# 南部科學園區嘉義園區開發計畫

## 環境影響說明書

### 變更內容對照表(定稿本)

開發單位：國家科學及技術委員會南部科學園區管理局

圖 2.2.1-2 變更案土地使用計畫示意圖

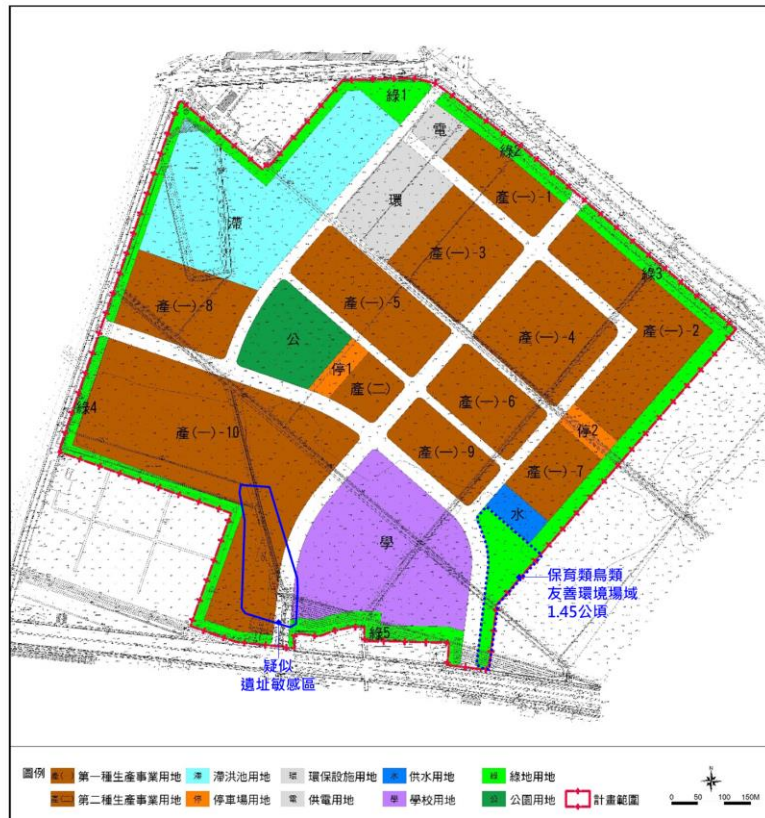
依基地考古試掘結果顯示園區西南角一帶可能存在疑似遺址，為減少園區開發對可能疑似遺址之影響，將原公園用地調整至原產(一)-10之右下方區位，另因應園區產業招商佈局需求，為提高土地使用之效益，「變更案」擬將相近產業類別之街廓集中配置，同時基於多岔路口安全考量，致本園區原北側之 22 公尺次要道路無法順接鄉道嘉 59 線，爰調整園區之土地使用分區配置及園區出入口動線。變更後之土地使用分區配置規劃如圖 2.2.1-2 所示，變更後之生產事業用地面積調整為 41.53 公頃，較「原方案」略減 0.15 公頃，其中第一種生產事業用地之分區配置由「原方案」之產(一)-1~10 整併為產(一)-1~6；公共設施面積調整為 46.47 公頃，較「原方案」略增 0.15 公頃，其中道路用地面積減少約 3.2 公頃，公園、綠地面積增加各約 0.6 公頃、2.27 公頃，學校用地面積增加約 0.48 公頃，其餘分區之增減幅度極微，小於 0.01 公頃。

圖 2.2.2-2 變更案園區整地後地形圖

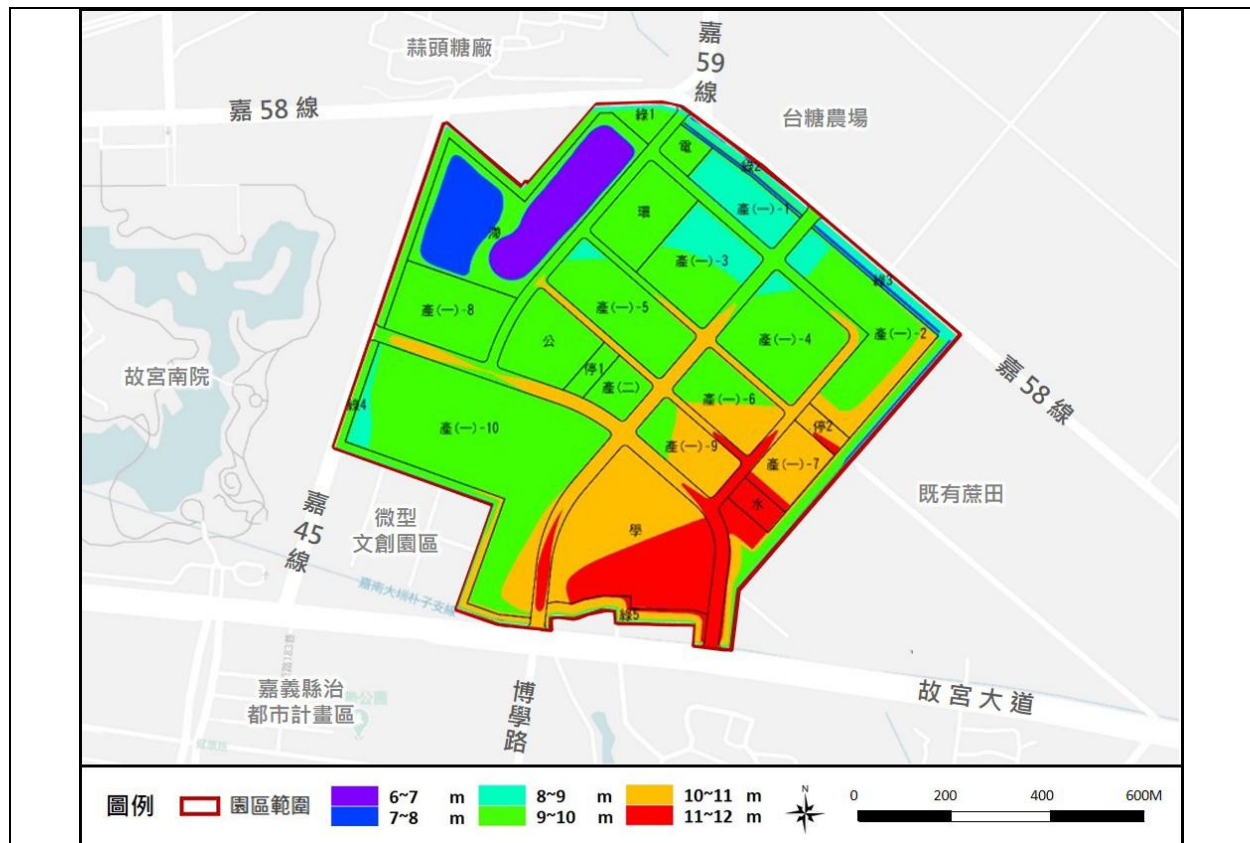
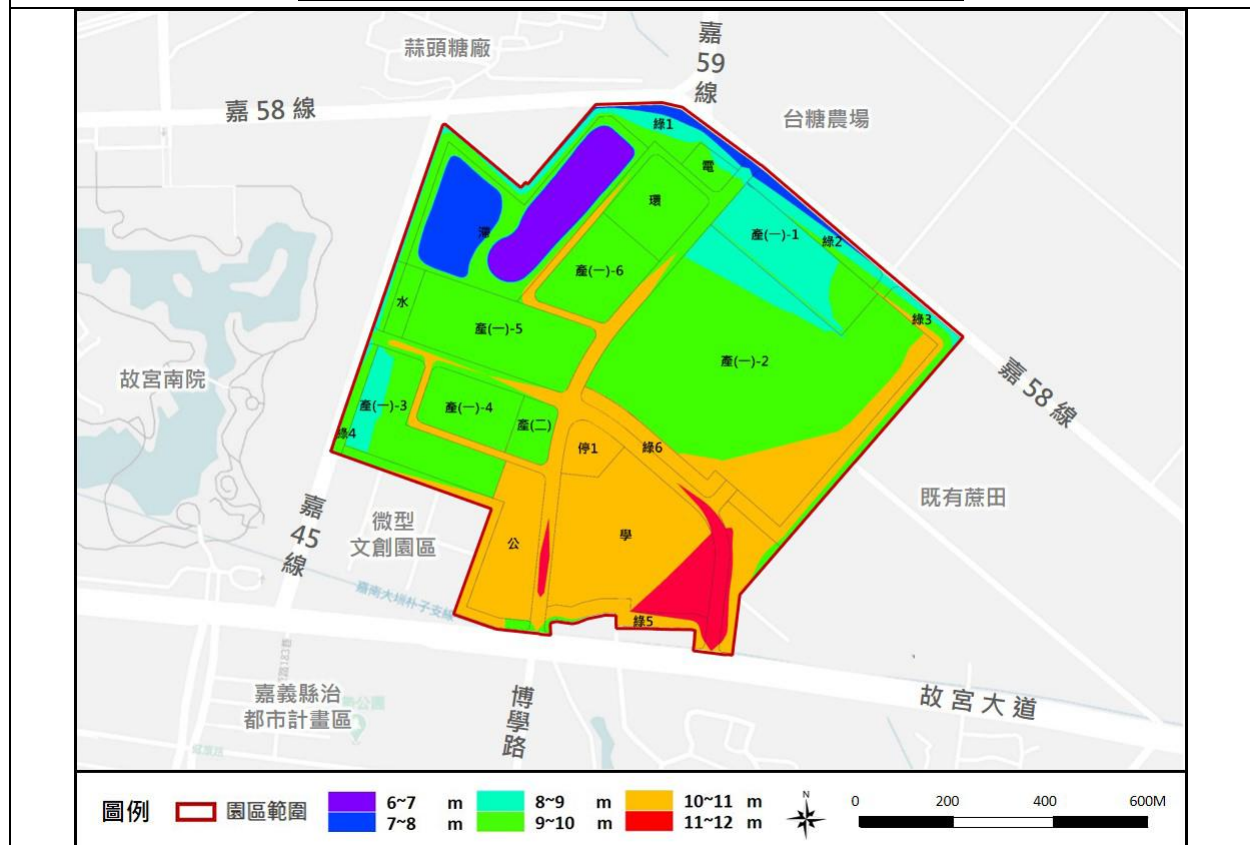
本次變更案之基地整地原則不變，仍以順應計畫範圍之自然地形及地貌以降低開發擾動為原則，並配合排水規劃，開發後高程將抬升至 EL. 8.5 公尺至 EL. 11.8 公尺間，同樣維持現況之東南高、西北低之地形趨勢，與周邊地表高程順接，並使園區內排水能以重力方式集中至西北側之滯洪池用地。惟配合上述土地使用計畫調整，園區整地後之地形將有微幅變化，如圖 2.2.2-1(原方案)及圖 2.2.2-2(變更案)所示。

圖 2.2.2-4 變更案挖填土石方區位示意圖

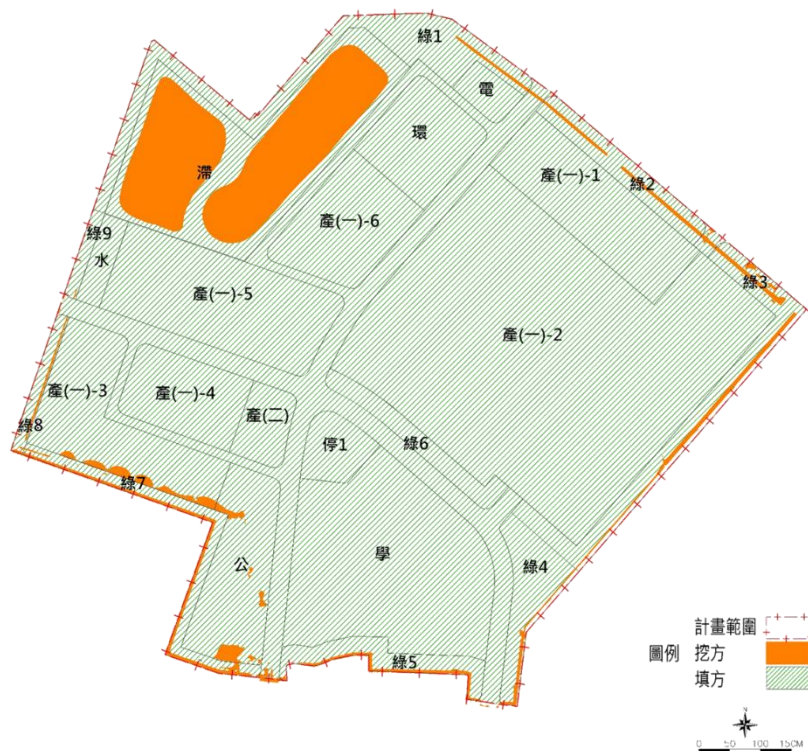
基於本次變更案之基地整地原則不變，除滯洪池區外，其餘地區皆以填方為主；經檢視變更前、後之挖填土石方區位示意圖(參見圖 2.2.2-3、圖 2.2.2-4)，「變更案」挖方總量仍同「原方案」之約 930,714 m<sup>3</sup>、填方總量仍同「原方案」之約 1,104,204 m<sup>3</sup>，挖填平衡後仍需土約 173,490 m<sup>3</sup>(自然方)，鬆方比以 1.3 估算，約 22.55 萬 m<sup>3</sup>(鬆方)，後續將視實際設計成果檢討高程及挖填土石方量。

圖 2.2.3-2 變更案園區道路系統示意圖

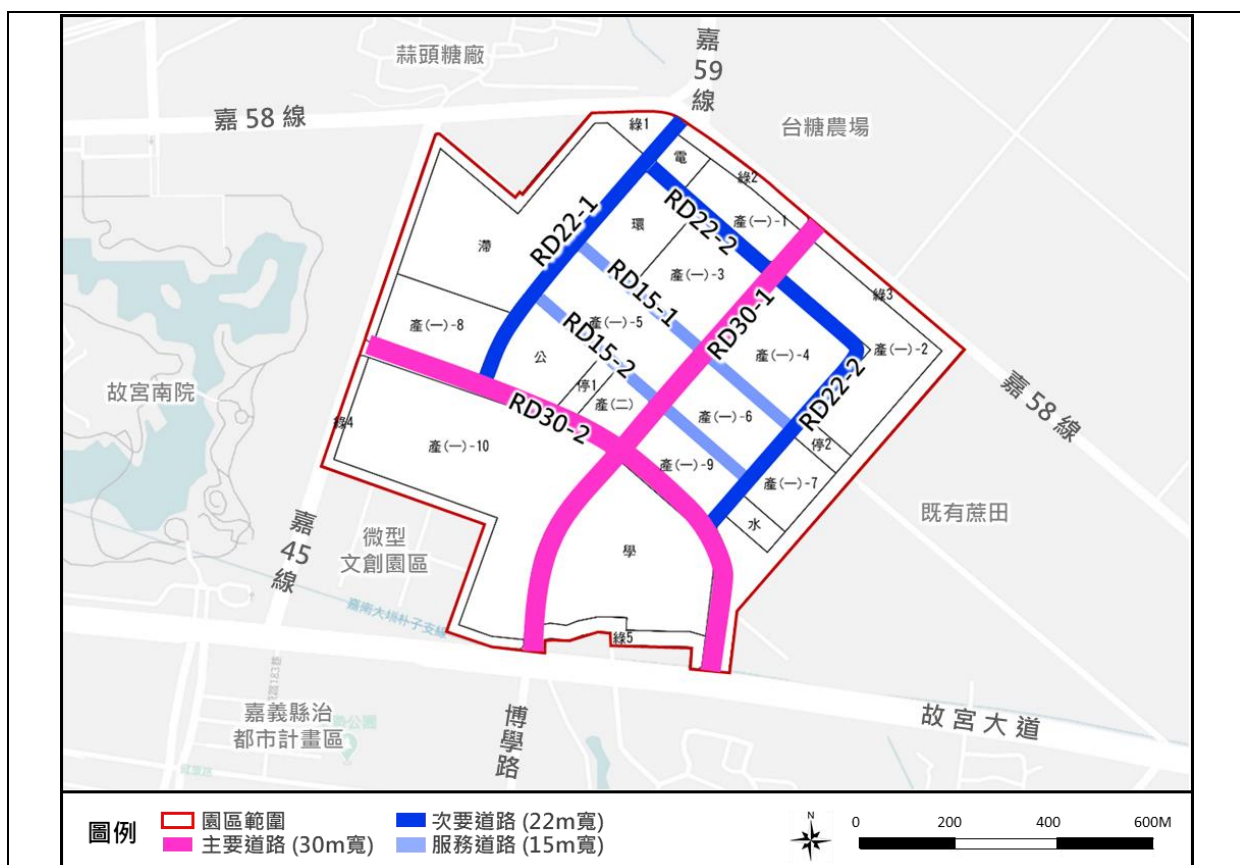
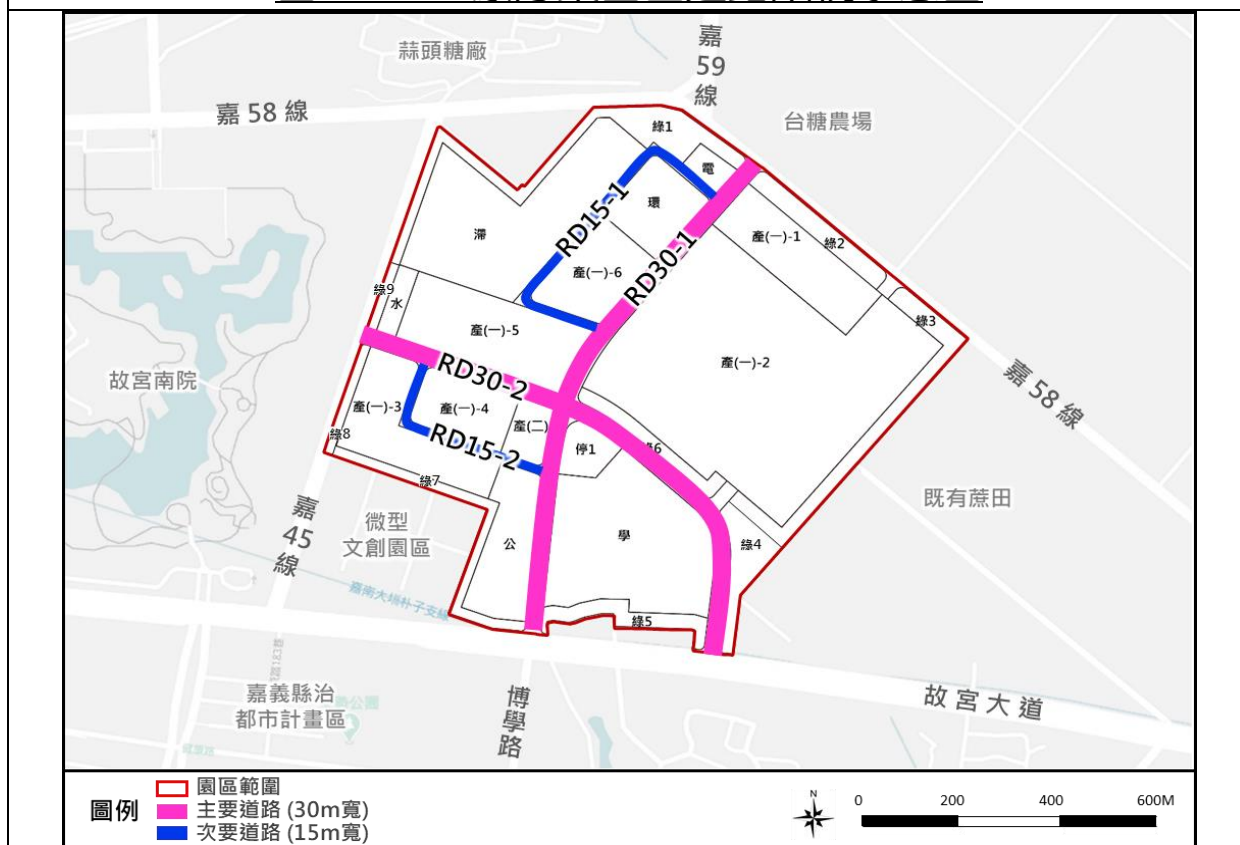
「原方案」原規劃北側之 22 公尺次要道路順接鄉道嘉 59 線，現階段基於多岔路口安全考量，爰調整園區出入口，並配合生產事業用地之集中配置，為連接園區生產事業用地與公共設施用地，提供良好道路系統，調整規劃主要與次要層級之交通服務動線，主要道路仍為南北向、東西向寬 30m 十字雙軸道路，次要道路則調整為寬 15m，以串連各產業塊，參見圖 2.2.3-2。

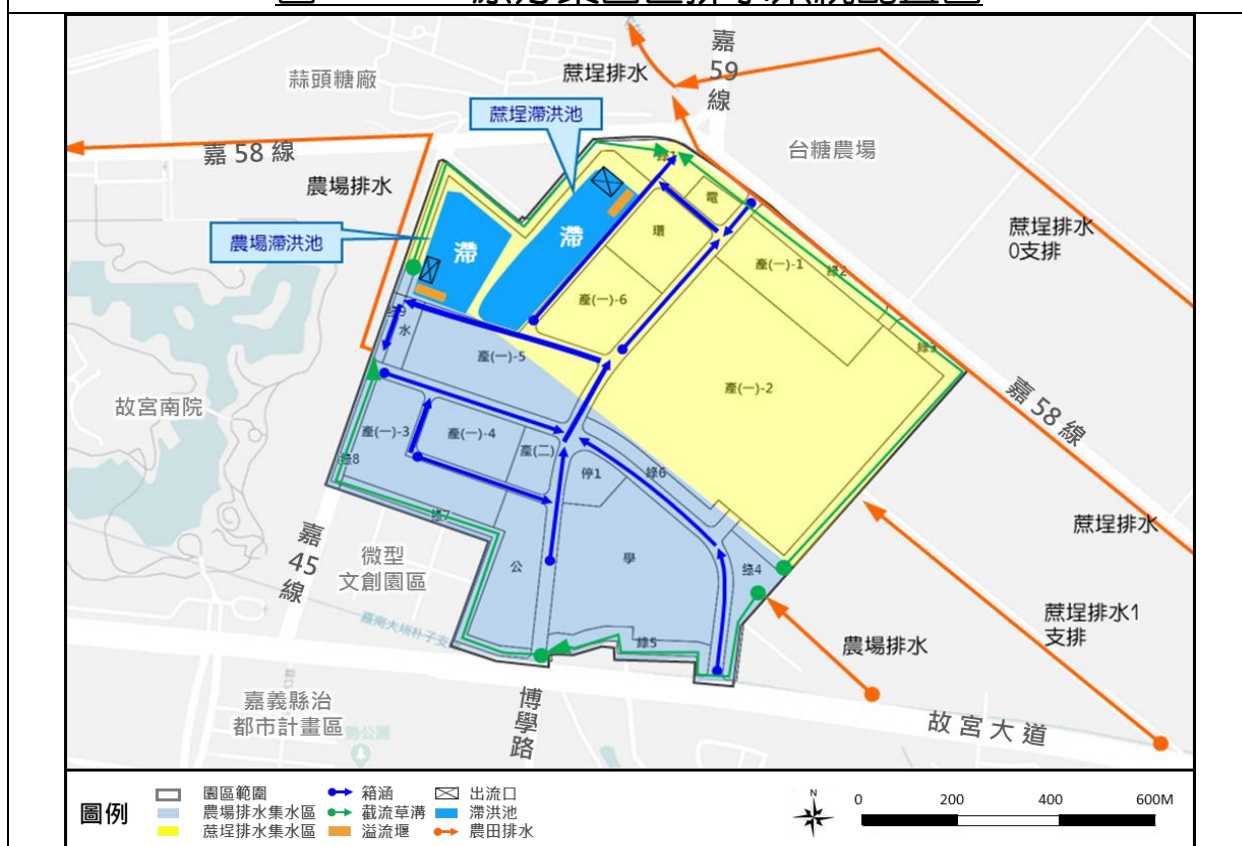
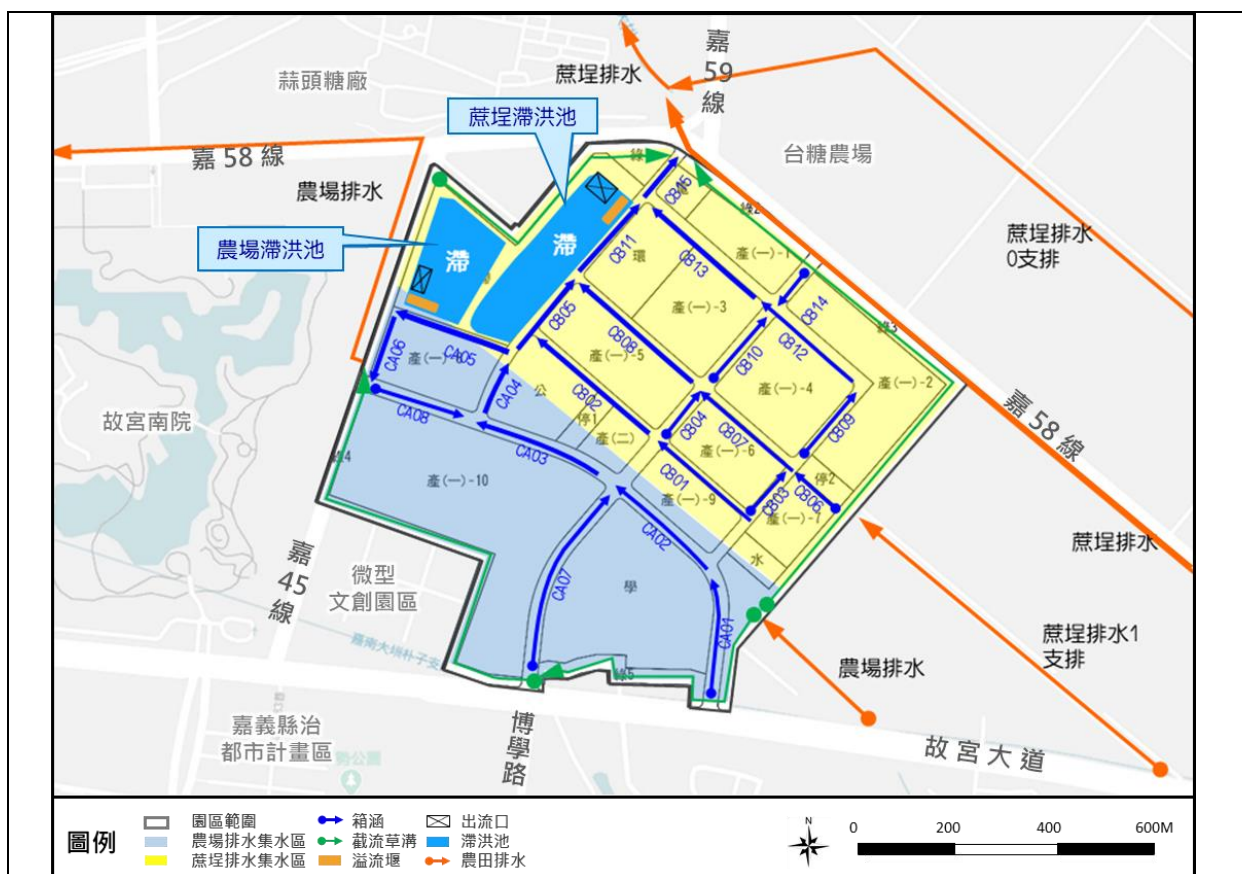
本次變更案之排水系統規劃原則同「原方案」，僅配合土地使用分區配置及區內道路系統配置調整，一併調整排水系統配置圖，如圖 2.2.3-3(原方案)、圖 2.2.3-4(變更案)所示。

圖 2.2.3-6 變更案園區喬木處理原則及移植區位示意圖

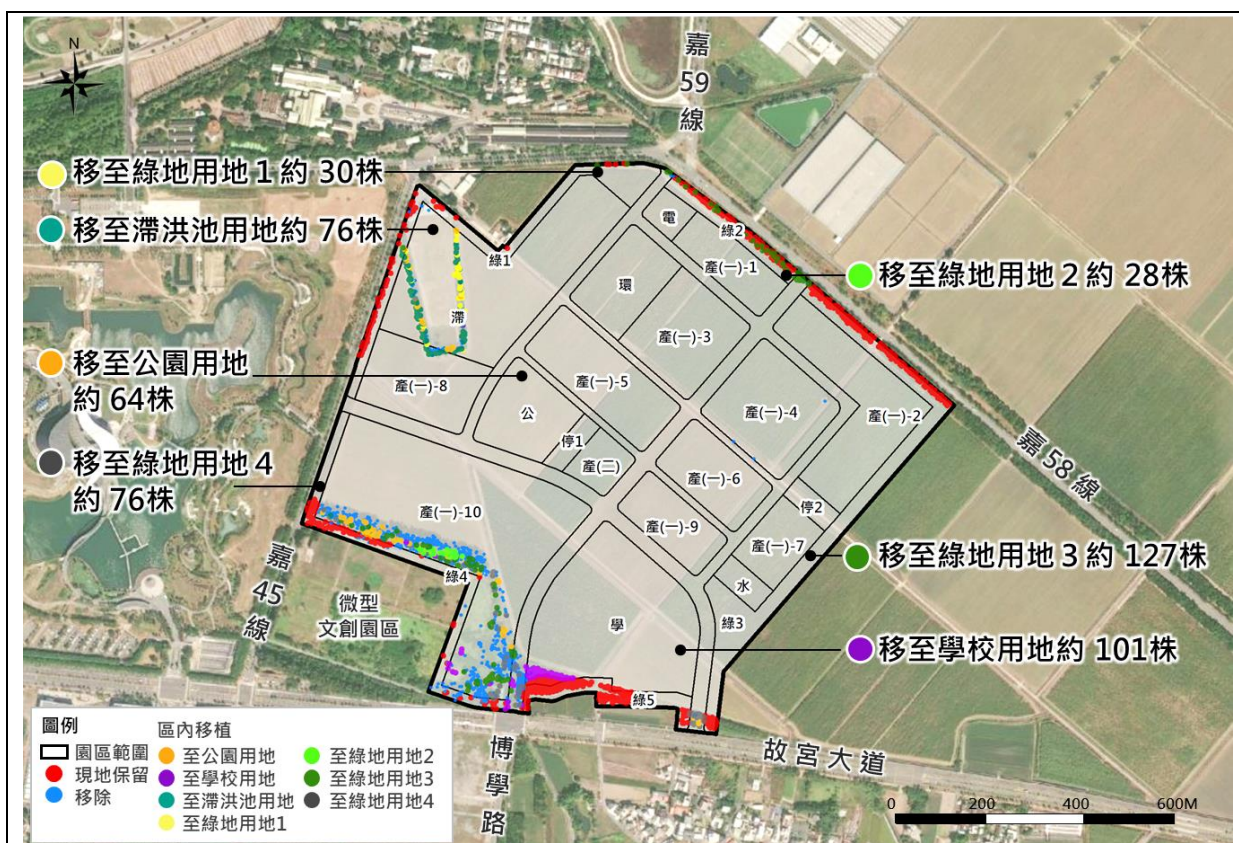
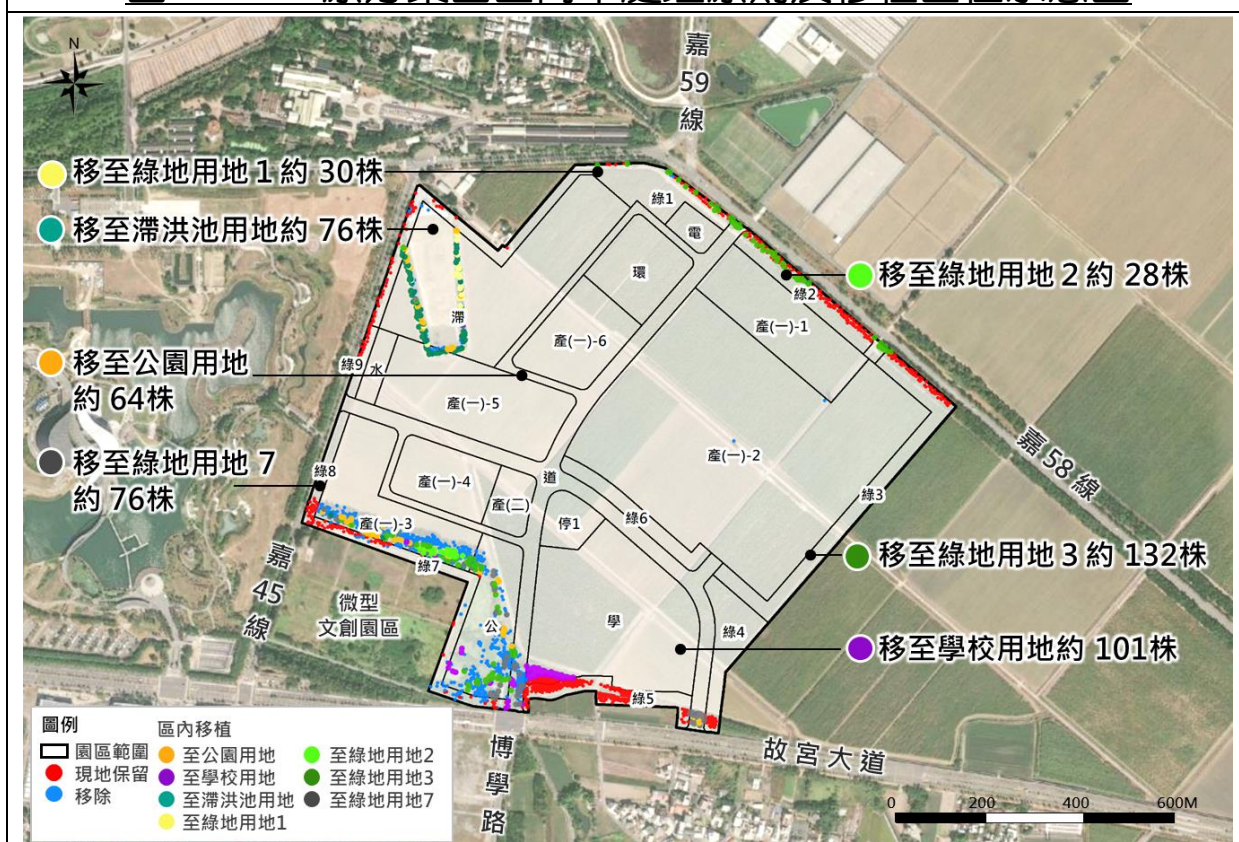
「變更案」之現地喬木分布狀況與處理原則維持與「原方案」相同，僅配合土地使用配置調整，微幅調整“現地保留”及“移植”之數量及區位如圖 2.2.3-6。

變更後現地保留株樹由原 1,311 株略降為 1,306 株。

變更後區內移植株樹由原 502 株略增為 507 株，樹種約有 23 種，包含白雞油、水黃皮、破布子、茄苳、棟樹及洋紫荊...等，將移植至園區內公共設施用地；初步規劃移植至「綠 1」用地者約 30 株，至「綠 2」用地者約 28 株，至「綠 3」用地者約 132 株，至「綠 7」用地者約 76 株，至「公園」用地者約 64 株，至「滯洪池」用地者約 76 株，至「學校」校用地者約 101 株。

圖 2.2.3-8 變更案園區植栽計畫構想圖

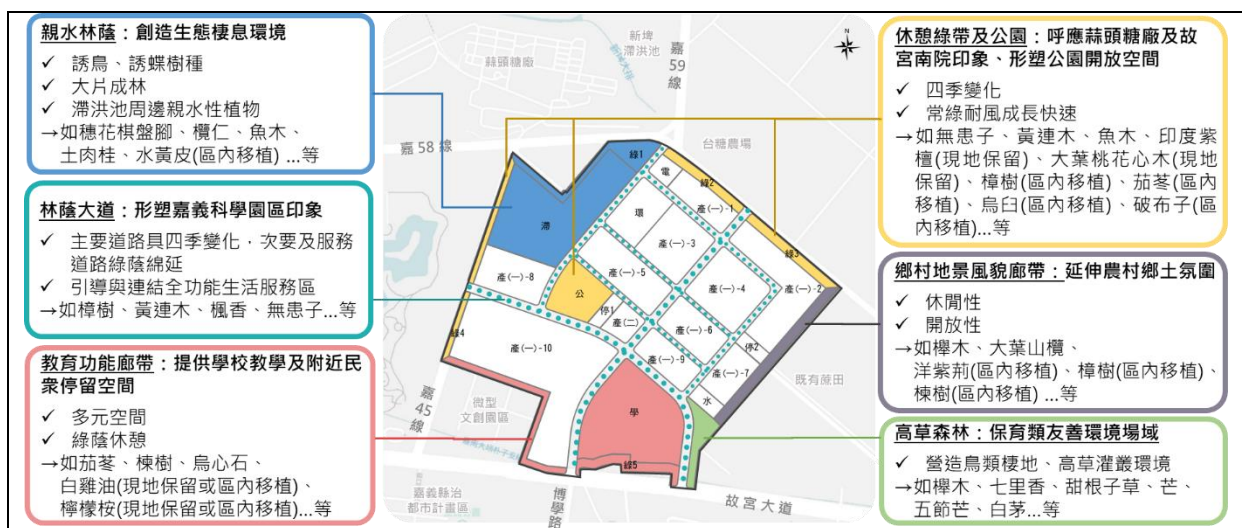
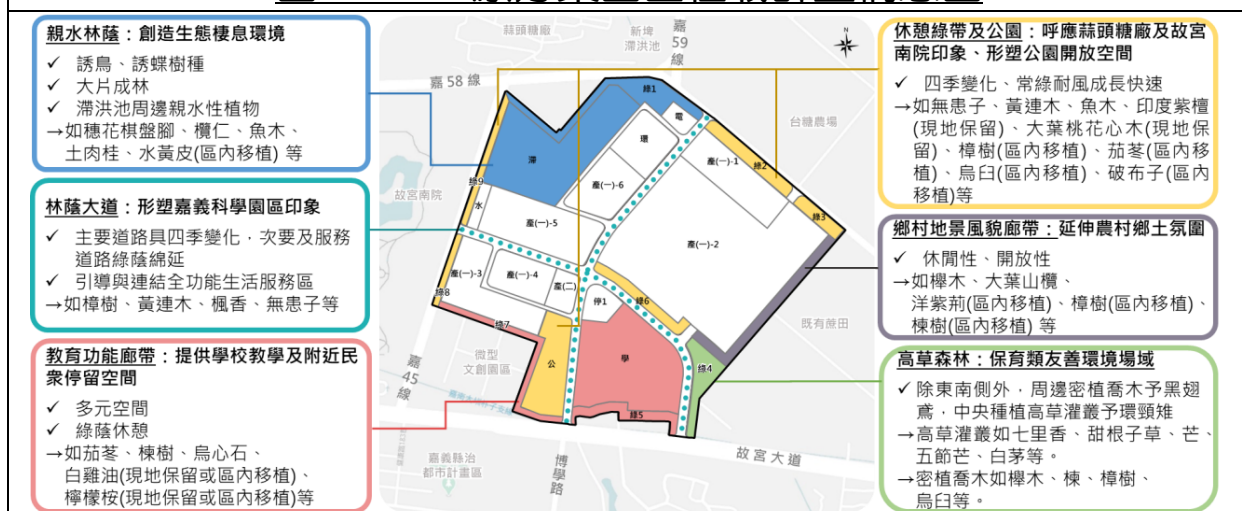
土地使用分區配置調整後，配合公園、綠地面積增加，承諾未來園區栽植喬、灌木總量提升至 6,150 株為目標，而補植及新植樹種以原生種為限，維持與「原方案」相同，且不另新、補植光臘樹，園區植栽計畫構想詳圖 2.2.3-8。
